# 5. Änderung des Flächennutzungsplanes der Verwaltungsgemeinschaft Offenburg mit den Gemeinden Durbach, Hohberg, Ortenberg und Schutterwald

Behandlung der während der förmlichen Öffentlichkeits- und Behördenbeteiligung gem. § 3 Abs. 2 BauGB und § 4 Abs. 2 BauGB eingegangenen Einwände, Anregungen und Hinweise

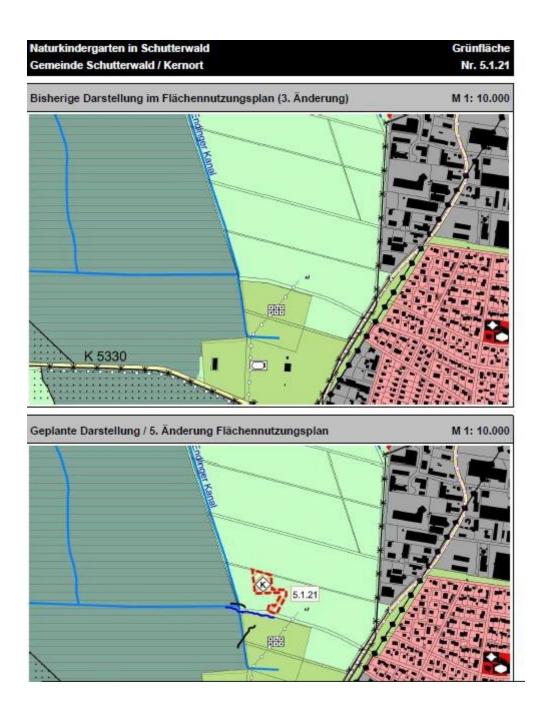
Hinweis: Gewässerläufe in den TK (Gewässername: Neubruchgraben) im Plan zu 5.1.21 sind nicht aktuell (vollständig) eingetragen. Hierdurch entstehen aber keine weitere Betroffenheiten.

(Karte anbei).

Die Stellungnahme wird zur Kenntnis genommen.
